Impianto di produzione di energia elettrica da fonte solare e relative opere connesse della potenza di 24,586 MWp

**Provincia di Piacenza
Comune di Cortemaggiore, Località Morlenzo**

RELAZIONE INTEGRATIVA PER LA CONFERENZA DEI SERVIZI

Figura 3: Struttura di sostegno metallica dei moduli fotovoltaici (prospetto).

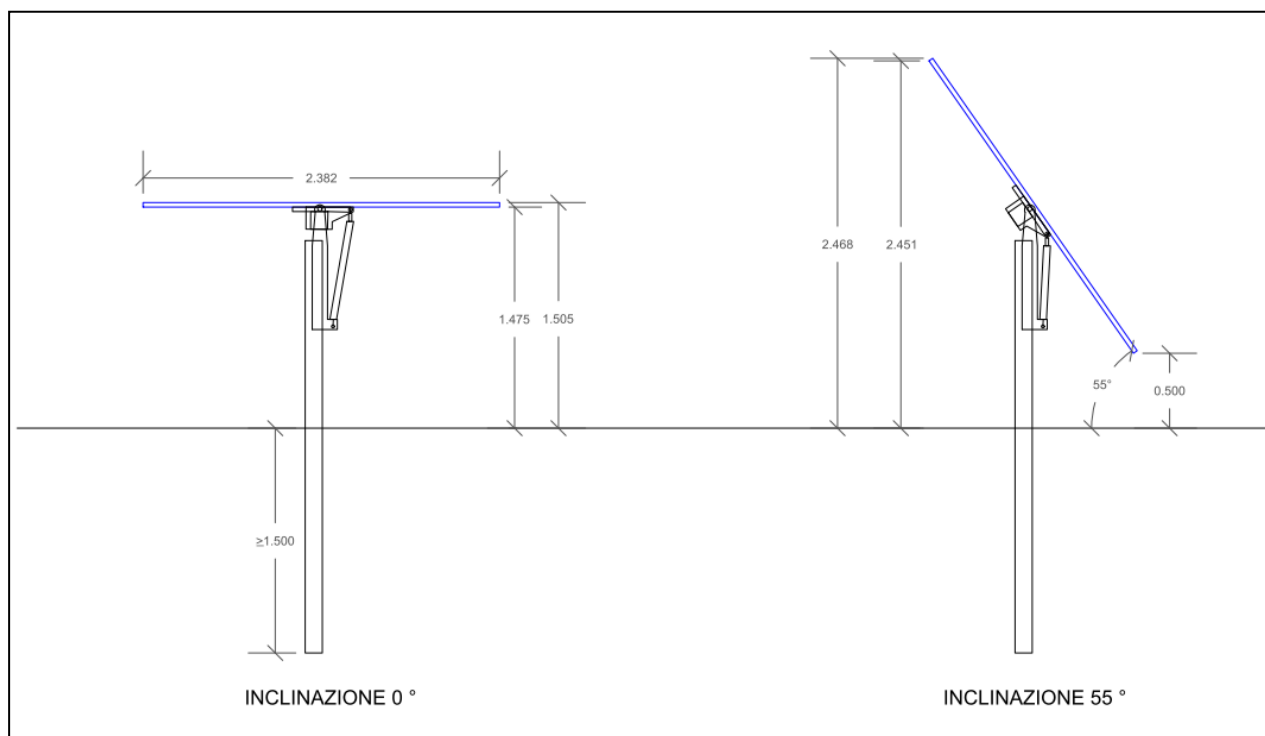
"L'area in questione nel corso degli ultimi decenni è stata colpita in numerose occasioni da gravi allagamenti, gli ultimi dei quali avvenuti, a seguito delle rilevanti esondazioni del Cavo Fontana Alta in località Morlenzetto e Casa Bassa, nelle giornate del 15, 16, 21 maggio e 10 giugno 2024, allagamenti tali da comportare anche la chiusura di un lungo tratto della strada comunale Via Morlenzetto. Si esprime dunque parere sfavorevole alla realizzazione dell'intervento in quanto si ritiene inappropriato ed inopportuno, soprattutto ai fini della sicurezza, installare su tali terreni cabine elettriche e pannelli fotovoltaici che generano energia elettrica, impianti che notoriamente dovrebbero rimanere lontani da zone con alta probabilità di presenza di acqua ad interferire"

Per quanto riguarda i pannelli fotovoltaici, in particolare, occorre evidenziare che nelle condizioni di massima inclinazione questi presentano un'altezza massima di 2,5 m da p.c. ed un'altezza minima di 0,5 m da p.c., mentre in posizione orizzontale si collocano a circa 1,5 m da p.c. (vedi estratto riportato nella Figura seguente); **i pannelli e i relativi supporti non costituiscono pertanto in alcun modo un ostacolo al locale deflusso delle acque.**

I motori dei tracker dei moduli saranno posizionati a circa 80 cm dal suolo e tutti i cavi e materiali utilizzati per l'impianto saranno dotati di certificazione IP67, che garantisce una protezione completa contro la polvere e il contatto con corpi solidi, nonché la resistenza all'immersione temporanea in acqua fino a 1 metro di profondità.
